Make	Model	Year	Install	CAN	Lights	Trunk/Hatch	POC	I/O Changes
DL-FM6 Ford	Fusion STD Key	2013	Type 1/2	OBD-II	Park / Auto A	rgy/yel (6)	N/A	Green White/Blue N/A

FTI-XXX - Notas de instalación y configuración

Descripción general: La versión de producción inicial del arnés FTI-FDK2 no tuvo en cuenta el uso de componentes de RF del mercado de accesorios y no suministra la conexión que programa el módulo para el uso de RF de posventa. Este problema afecta la versión inicial y actualmente se está abordando en producción, pero para las instalaciones que utilizan RF del mercado de accesorios se proporciona una reparación de campo a continuación.

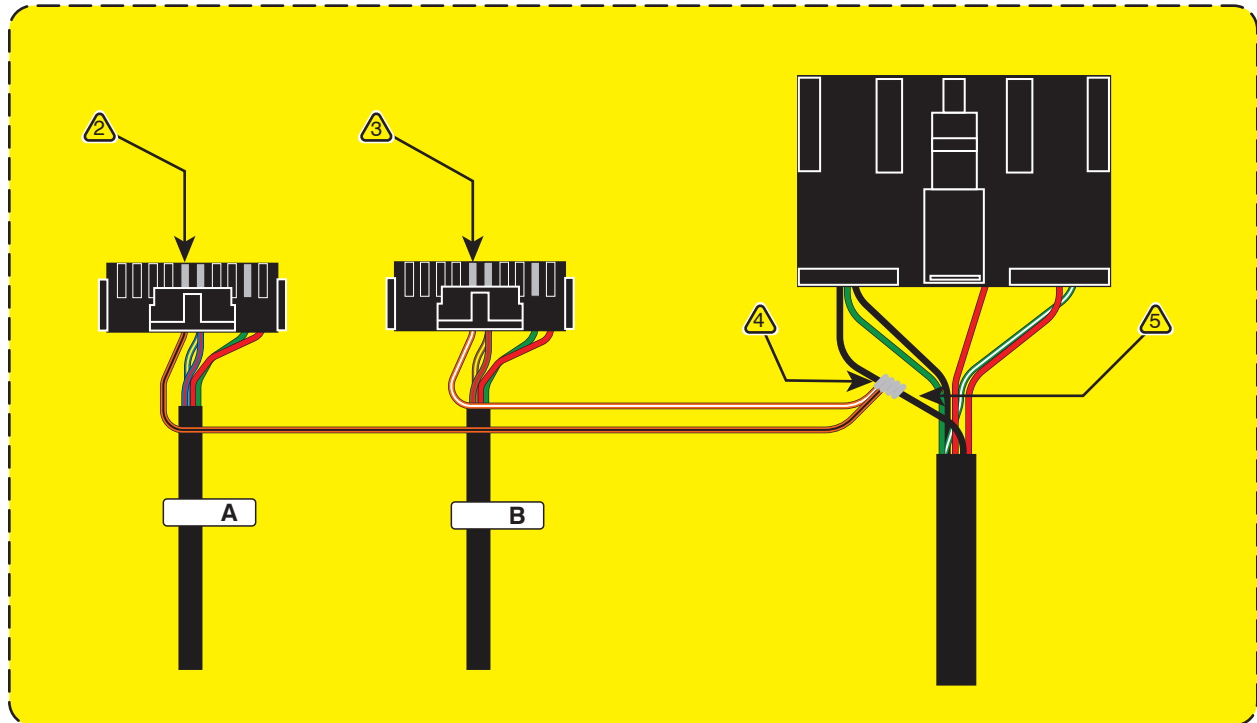
Problema: el cable negro naranja no está incluido en el conector BLADE. Este cable debe estar presente en los pasos 1 y 2 de el procedimiento de programación del módulo para que el módulo controle adecuadamente las cerraduras de las puertas del vehículo mediante RF del mercado de accesorios. Los cables necesarios pueden obtenerse del arnés suministrado originalmente con el cartucho BLADE, insertado en la posición #5 de cada conector BLADE y conectado a cualquiera de los cables de tierra negros en el conector CN1 del arnés.

- 1.) Use una herramienta de selección para presionar la pestaña de bloqueo en el conector del terminal de los cables naranja / negro y naranja / blanco en el pin las posiciones 5 y 15 del conector BLADE que se suministró con el módulo BLADE, retire los cables para la reubicación.
- 2.) Con la lengüeta de bloqueo reposicionada, inserte el cable naranja / negro en la posición # 5 del conector marcado con [A].
- 3.) Con la lengüeta de bloqueo reposicionada, inserte el cable naranja / blanco en la posición # 5 del conector marcado con [B].
- 4.) Extienda los cables naranja / negro y naranja / blanco al conector CN1, pele los extremos y conéctelos a uno de los cables a tierra negros.
- 5.) Una vez que los cables se hayan conectado y aislado de forma segura, puede continuar con la programación del módulo.
